**Concierne a:** **EMWG 9500.0 y EMWK 9500.0**  
**todos los aparatos fabricados antes de la semana 05/13**

**Reclamación:** **El ventilador de refrigeración se pone en marcha automáticamente después de 10 minutos con la función de reloj programador conectada**

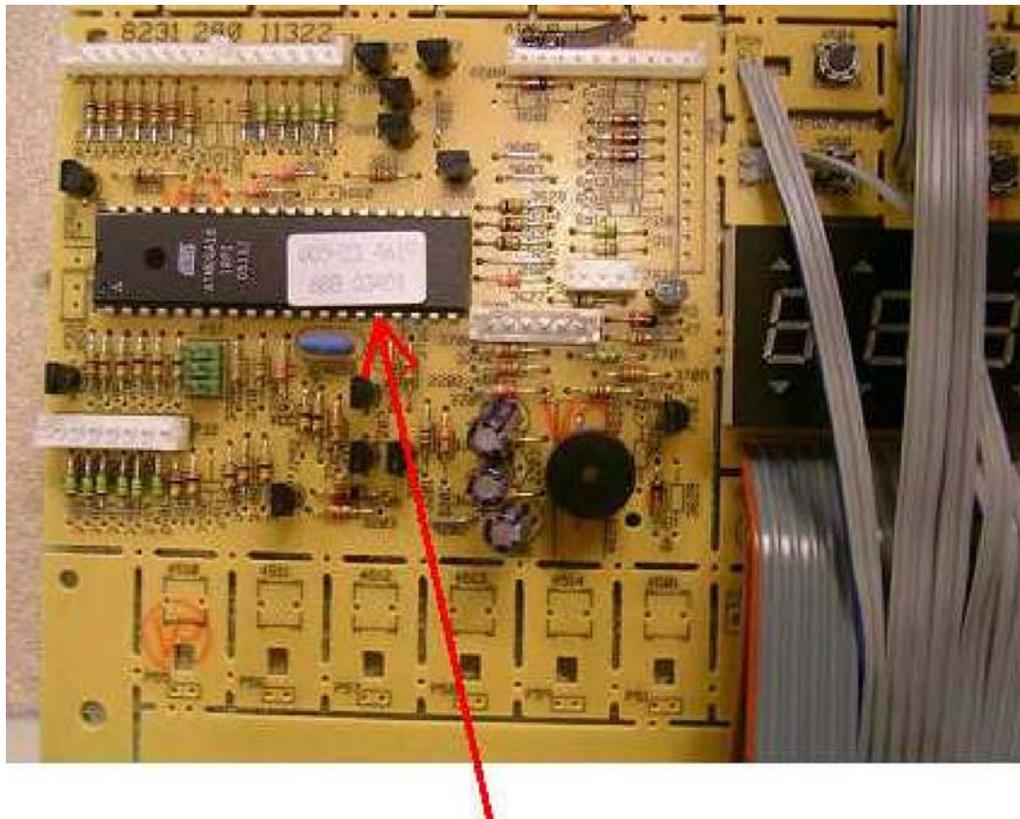
La nueva versión de software se encuentra en todas las EEPROMs de las platinas de control a partir de la semana de producción 05/13. La fecha de fabricación de las platinas puede determinarse a partir del adhesivo que se encuentra sobre la EEPROM.

En este ejemplo, la fecha de fabricación de la platina es W05-23  
(05 = año, 23 = semana 23)

Para evitarlo, se ha equipado a la EEPROM de la platina de control KAG n°. de rec. 531 318 con una nueva versión de software.
